REQUÊTES D’AUDIENCE PUBLIQUE OU DE MÉDIATION

Nom du projet : Stabilisation des berges de la plage Jacques-Cartier

Étude de la stabilisation des berges du parc

Demande de consultation publique

Figure 1.5 Hauteurs de vagues modélisés par Stantec près de la plage Jacques-Cartier

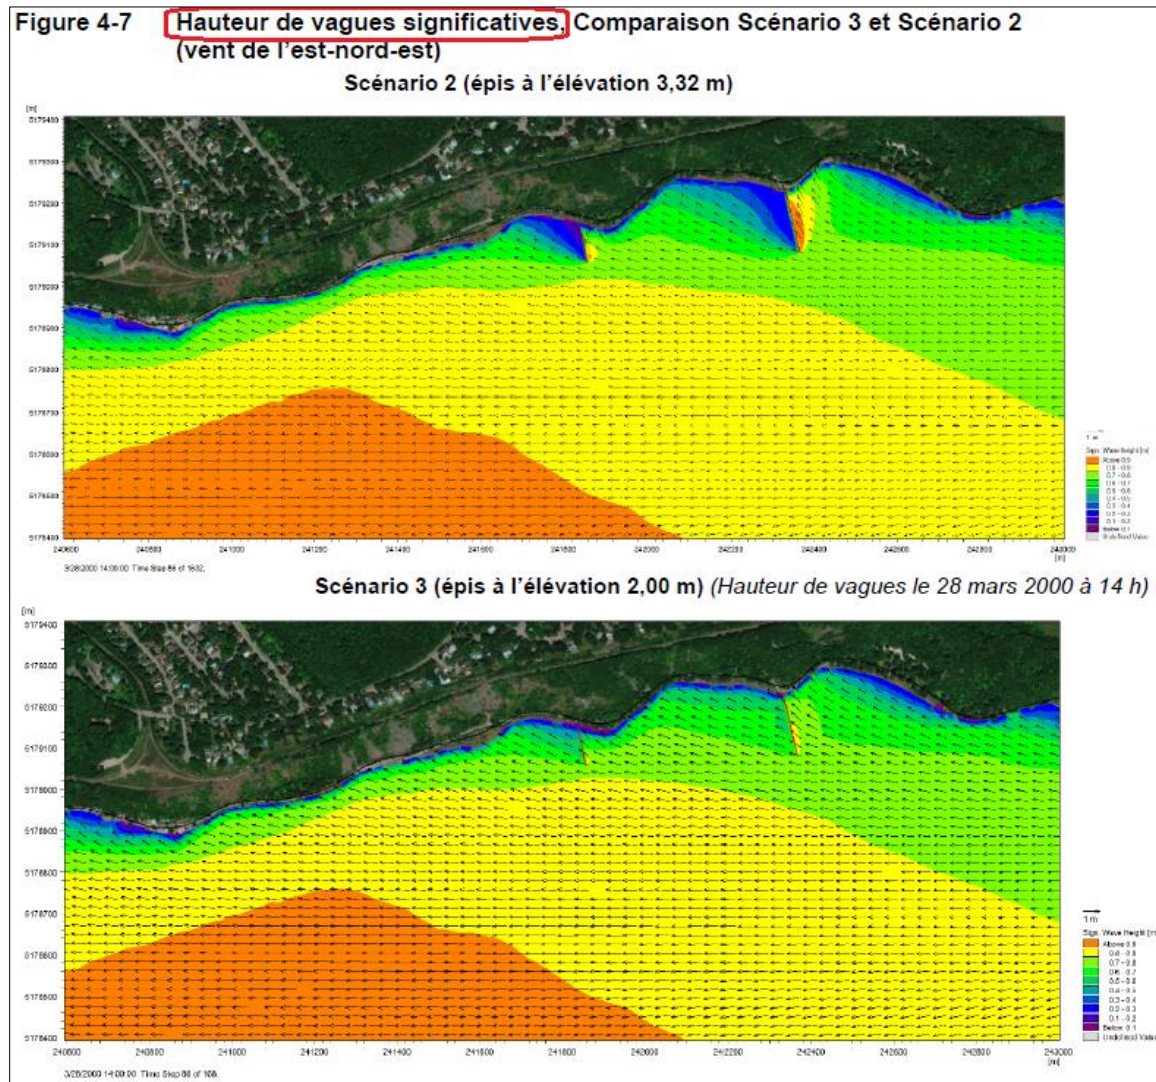
Lors de la période d'information publique du 28 juillet, Stantec a répondu à une question concernant ces courants de marée montante en faisant référence à des figures montrant des flèches orientées vers l'amont : figures 4.4, 4.7 (figure 1.5 suivante) ou 4.10 du rapport PR5.2 (2 de 3) (pages 32/59, 36/59 et 40/59 du pdf). Ces flèches indiquent des **directions de vagues** et non des courants. Lors de la réponse écrite, Stantec s'est heureusement récusé, mais il est plus qu'inquiétant que le spécialiste de Stantec ait pu confondre des résultats de modélisations de vagues avec des résultats de courants.

Figure 1.6 Courants maximaux modélisés par Stantec au large de la plage Jacques-Cartier

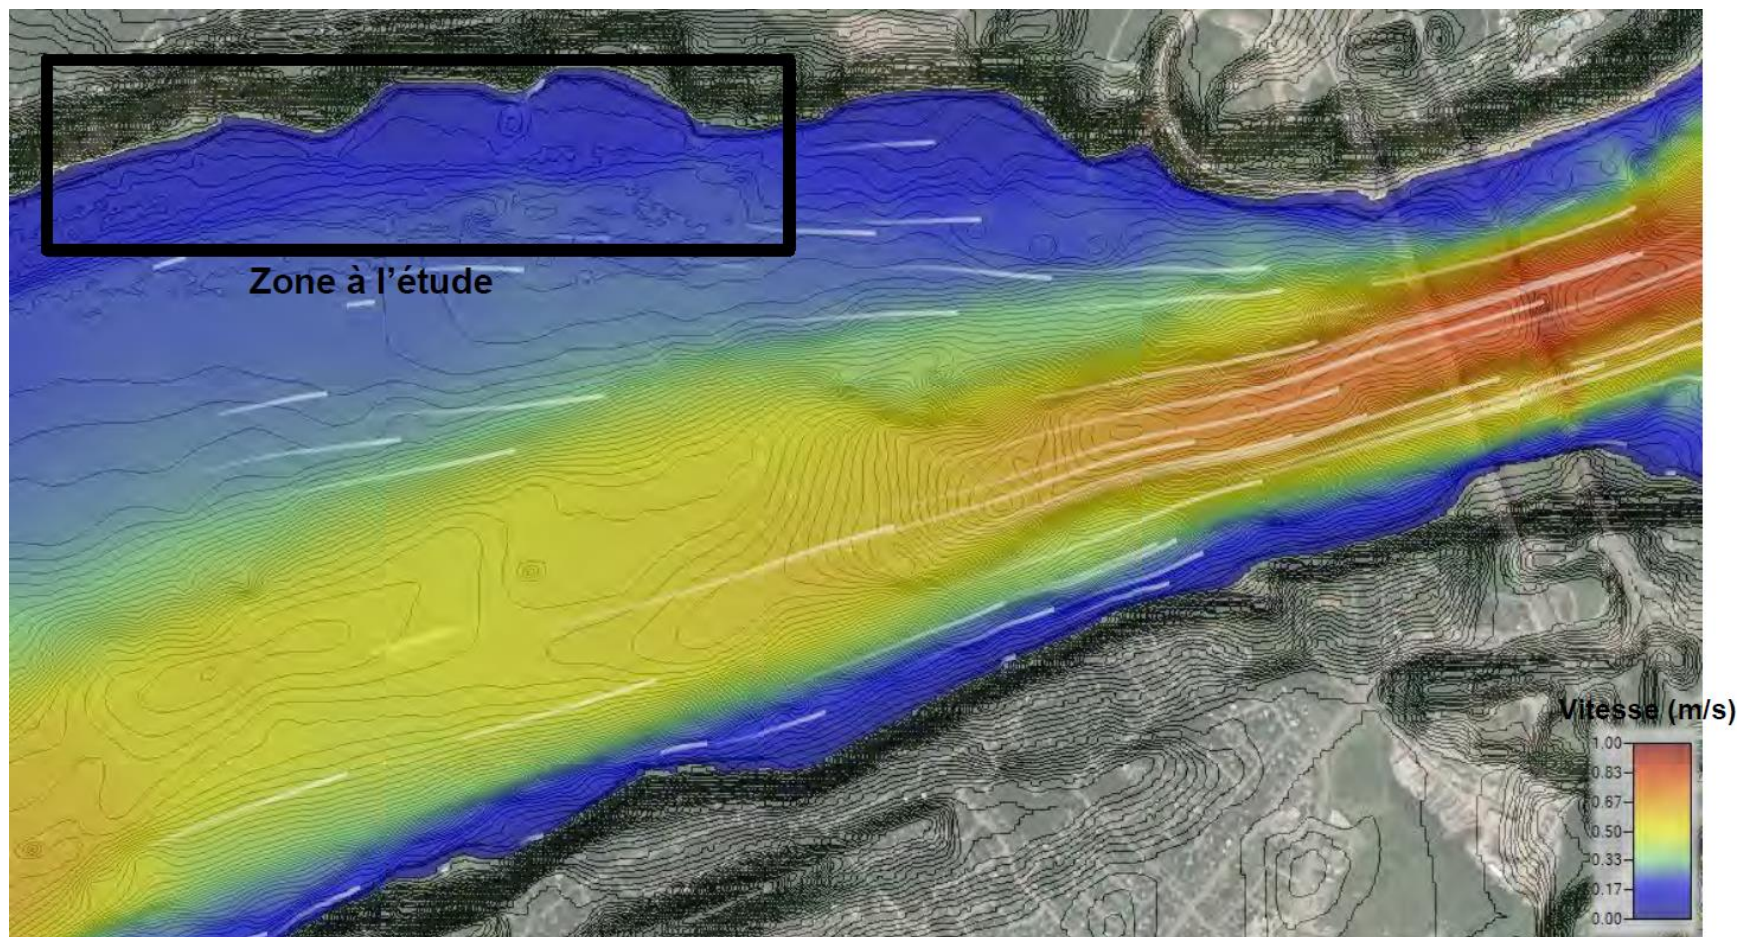
La figure 1.6, tiré du rapport de Stantec (PR5.2 (1 de 3), page 142/376 de la version pdf) de décembre 2019, illustre des **courants maximaux de l'ordre de 1 m/s au milieu du fleuve sous les ponts**, là où on devrait trouver des **courants de marée de 2 à 3 m/s**. À hauteur de Saint-Nicolas, là où des vitesses mesurées dans des conditions très ordinaires ont atteint 2,5 m/s (Matte-2014), la modélisation « extrême » de Stantec peine à obtenir des vitesses de 0,5 m/s.

La modélisation de Stantec n'est **pas en mesure de représenter correctement les importants courants de marée descendante** que n'importe quel navigateur rencontre tous les jours dans cette section du fleuve.

Serait-il possible pour le Ministre de faire valider les modélisations de Stantec par une équipe familière avec ce type de modélisation hydrodynamique ? Au moins deux organismes seraient en mesure de le faire au Québec, soit l'équipe de Jean Morin et Pascal Matte (Environnement Canada) et l'équipe de Marc Villeneuve (LaSalle|NHC).

Figure 1.7 Localisation des sites de mesure des courants près des rives

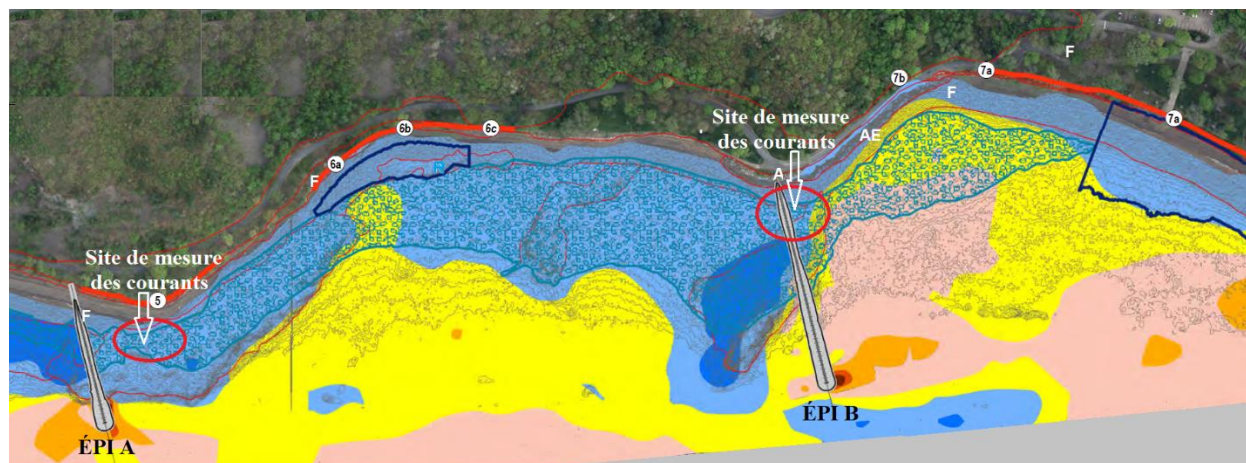
Étant donné que Stantec ne semble pas avoir jugé utile de vérifier quelles étaient les vitesses de courant se produisant réellement sur le bord des rives du parc de la Plage Jacques-Cartier, des mesures ont été faites le 4 août 2020 entre 09h45 et 10h35 HAE. Les sites visités sont ceux des deux épis proposés par Stantec (épis A et B des tronçons 5 et 7 – voir figure 1.7).

Stantec indique dans son rapport que les **vitesses extrêmes de courant** modélisées près du bord par ses soins sont de **0,2 m/s** mais la grande majorité des vitesses maximales modélisées sont inférieures à 0,1 m/s. Une simple vérification des vitesses réelles de courant lors de conditions hydrauliques très courantes indique des **vitesses réelles de courant presque 4 fois plus élevées** que celles modélisées par Stantec. Si on extrapole vers des conditions plus exceptionnelles (de marée et de crue), des vitesses probablement dix fois plus grandes que celles modélisées par Stantec devraient être observées le long des rives du Parc de la plage Jacques-Cartier.

Figure 3.1 Localisation des épis proposés par Stantec près de la plage Jacques-Cartier

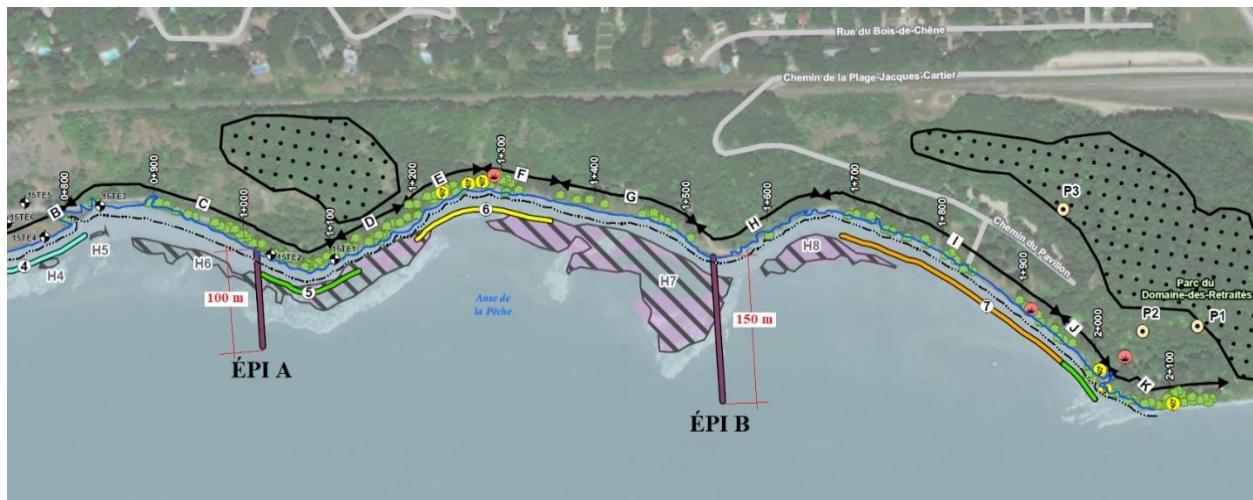
Le projet présenté par Stantec inclus la mise en place de deux épis majeurs (ouvrages en enrochement perpendiculaires au rivage de 100 et 150 m de long – figure 3.1).

Aucune étude d'optimisation de la géométrie des épis n'est présentée dans les différents rapports de Stantec. En aucun cas, la **position**, le **nombre**, la **longueur** ou l'**orientation des épis** n'ont été évaluées par rapport à des alternatives. Tout s'est passé comme s'il n'était pas requis de la part de Stantec de vérifier la validité ou la géométrie des épis proposés spontanément dans leur première version de rapport.

Pire, l'épi B est installé directement sur un herbier alors qu'un déplacement de quelques mètres aurait évité cette destruction directe d'habitat faunique sensible.

- De justifier le choix des épis en comparant des interventions alternatives (nombre, position, longueur et orientation des épis),

- De justifier la nécessité de la mise en place d'épis par des études en bonne et due forme, tenant compte des courants ayant un certain rapport avec les courants réels et tenant compte de l'ensemble des contraintes hydrodynamiques (courants et vagues) auxquels seront soumis les sédiments des plages et les végétaux,
- De revoir le dimensionnement des épis proposés de façon à ce que leur stabilité soit assurée sur une durée de vie utile normale (de l'ordre de 50 ans pour ce genre de structure très difficile à aller réparer)
- De vérifier l'acceptabilité des épis du point de vue de la sécurité nautique (Loi sur les eaux navigables canadiennes⁹)

Figure 3.2 Nombre d'événements de H_s supérieur à une valeur donnée par année

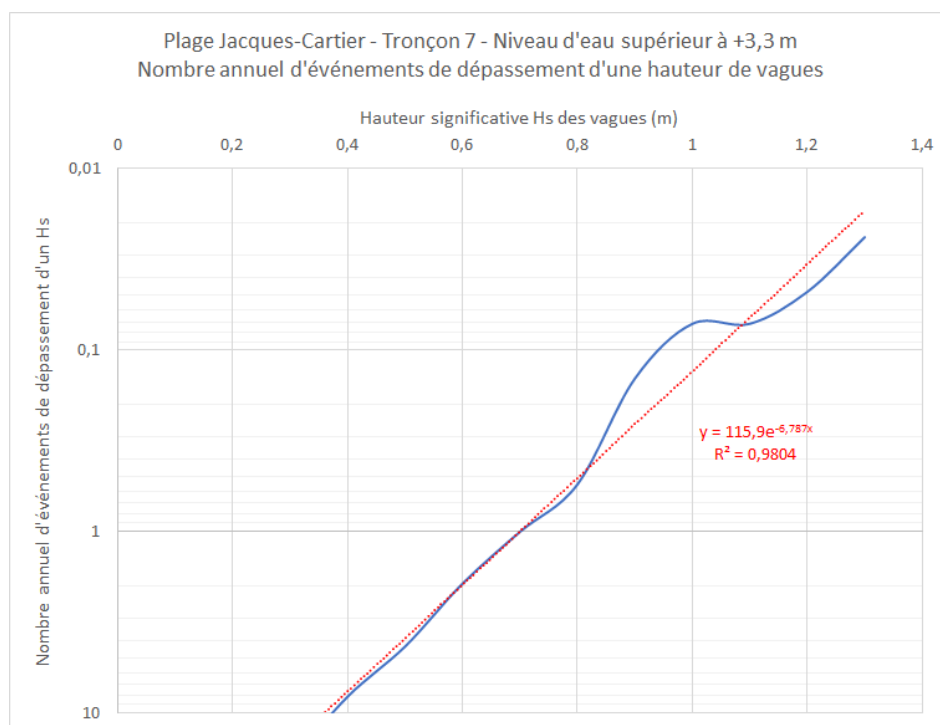
La figure 3.2 présente la relation entre la hauteur significative des vagues supérieure à une valeur donnée et le nombre moyen d'événements par année pendant lesquels se produit cette hauteur de vagues **lorsque le niveau d'eau est supérieur à +3,32 m**. Une régression linéaire a été tirée des données pour normaliser les calculs. On constate à partir de la figure 2.2 qu'en moyenne :

Avec la fréquence de vagues qui passent directement par-dessus les épis recommandés par Stantec, il n'est pas difficile de deviner l'impact de ces vagues sur la rive : **les épis ne protégeront pas la rive de l'érosion lors de ces événements combinant vagues et hauts niveaux d'eau**. Or ce sont ces événements qui sont à la base des problématiques d'érosion de la plage Jacques-Cartier (et de bien d'autres rivages québécois).

Figure 3.3 Coupe-type d'un épi - Référence Stantec

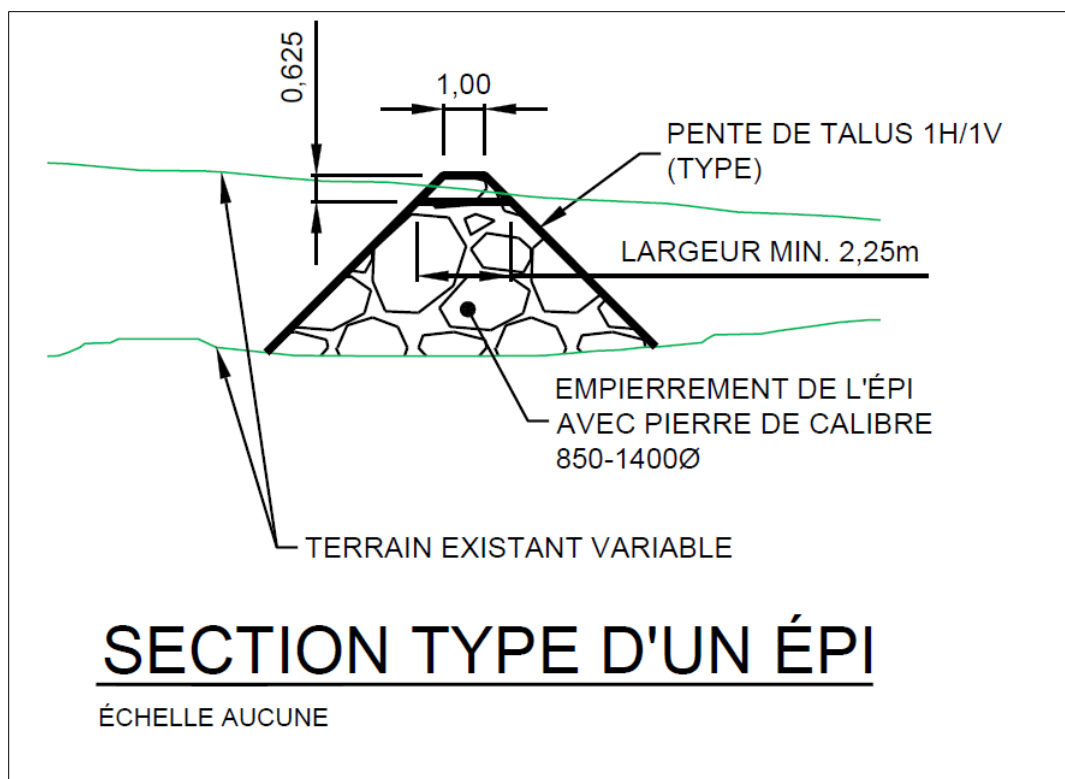
La figure 3.3 (référence [2], annexe D, page 231/376) indique que la crête de l'épi (qui se trouve à +3,32 m selon les recommandations de Stantec) n'est constituée que d'une seule pierre. Pour un ouvrage submersible, ceci constitue un énorme risque par rapport aux recommandations du C.E.M. concernant ce genre d'ouvrage. Au contraire, pour être en mesure de résister aux vagues et aux glaces qui passeront par-dessus ces épis, il faudrait **multiplier le nombre de pierres se trouvant sur la crête** et les placer selon des **pentes plus douces que 1H/1V**.

Avec des épaisseurs de glace de l'ordre du mètre et des niveaux d'eau qui dépassent régulièrement et largement l'élévation de la crête de l'épi (jusqu'à +1,8 m de plus), l'infrastructure proposée par Stantec ne sera pas stable. Des vérifications sommaires ont été faites, essentiellement pour établir des ordres de grandeur des problèmes anticipés.

Figure 3.4 Coupe-théorique d'un épi selon la recommandation de Stantec

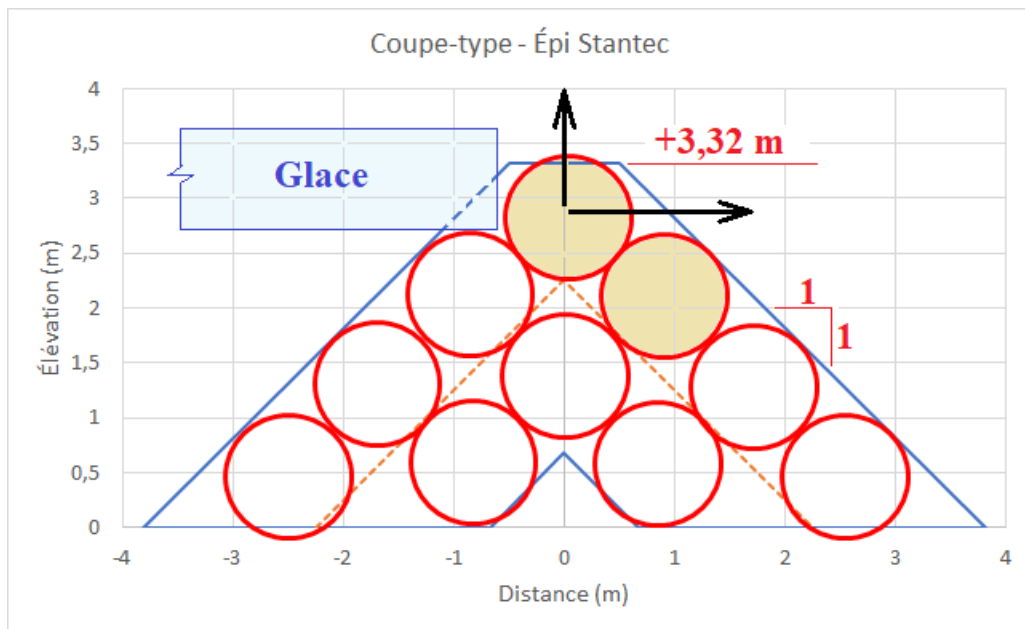
La figure 3.4 présente la structure théorique de l'épi de Stantec. Cette figure permet de visualiser certaines hypothèses qui ont été posées pour faire les calculs de résistance aux glaces.

Un premier calcul a consisté à vérifier la capacité de la glace à soulever une pierre de la crête. Les hypothèses des calculs (très conservatrices) ont été :

Avec ces paramètres, la force de soulèvement des pierres pourrait théoriquement atteindre **48 tonnes**. Les études de Jean-Claude Dionne dans les années 1970 ont démontré le réalisme de ce chiffre par l'étude du mouvement des boulders sur les battures de la grande région de Québec.

Un deuxième calcul a consisté à vérifier la poussée horizontale de la glace sur les pierres de la crête des épis de Stantec. Les mêmes hypothèses que ci-dessus ont été faites, la tension étant remplacée par la contrainte admissible dans la glace. Cette contrainte peut atteindre de l'ordre de 3 à 4 MPa dans la glace d'eau douce selon des mesures faites par le laboratoire de glaces de l'université Laval, mais la valeur de 300 kPa a été conservée. Avec la géométrie proposée par Stantec, on arrive avec une **force horizontale de 15 tonnes exercée par la glace**. Comme la pierre de la crête est en partie bloquée par une autre pierre (angle de la zone de contact = 45 degrés), il faudrait plutôt prendre en considération la **composante verticale de cette force qui est de 8 tonnes**.

Il est donc également garanti que des morceaux de glace seront en mesure de déplacer les pierres de la crête des épis de Stantec et de les faire tomber de l'épi. Ce genre de dommages va également se propager aux pierres situées à côté et plus bas dans les épis.

Le concept d'épi proposé par Stantec n'est ni stable ni durable car il n'est pas en mesure de résister aux contraintes de glace. **Les épis construits selon les recommandations de Stantec seront détruits à court terme** et ne rempliront en aucun cas le rôle que Stantec prétend leur faire remplir.

Figure 4.1 Recharge de plage proposée par Stantec

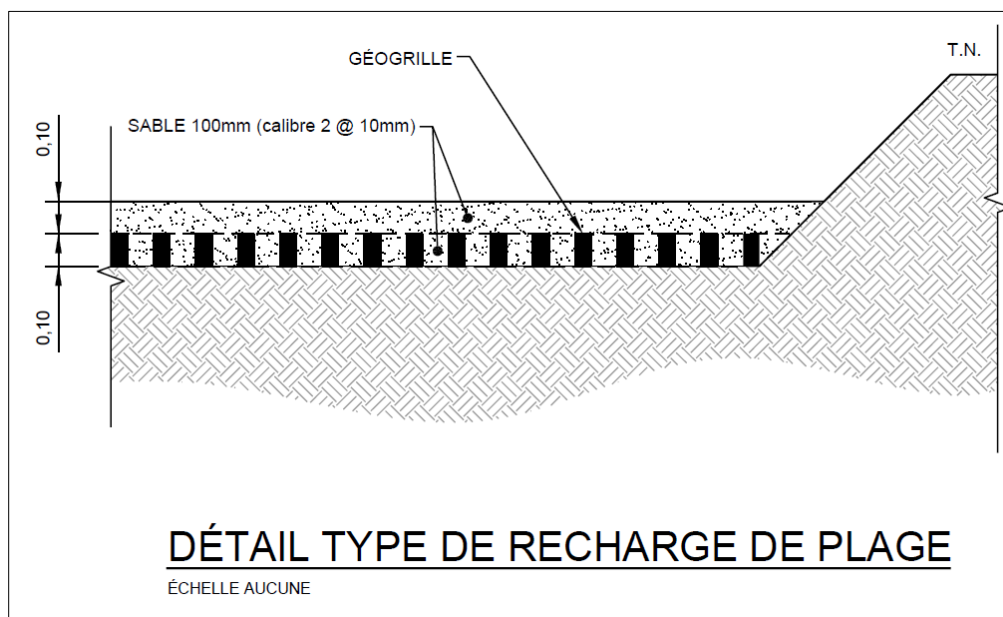
La seule proposition de « recharge de plage » présentée dans le rapport de Stantec (figure 4.1) ne correspond en aucun cas à une recharge de plage tel qu'on peut le retrouver dans les références à ce sujet¹⁰¹¹¹².

Installés dans un tel contexte, les 100 mm de sable proposés par Stantec comme « recharge de plage » sont particulièrement peu appropriés. Il n'est pas besoin d'être un spécialiste en dynamique des plages pour comprendre que la proposition de Stantec n'est en aucun cas le fruit d'une expérience de conception de recharges de plage. Dans les conditions hydro-sédimentaires de la plage Jacques-Cartier, cette « solution » aura au mieux une durée de vie utile d'un an, le ravinement printanier et les vagues exposeront le géogrille et emporteront les sédiments le recouvrant, les vagues briseront et arracheront le géogrille et les glaces parachèveront la dégradation.

Le Ministre pourrait-il demander à Stantec de proposer une alternative réaliste et durable de recharge de plage permettant d'éviter la mise en place d'un mur continu de boulders le long des rives du parc de la plage Jacques-Cartier et d'éviter la destruction de toutes les plages du parc ?
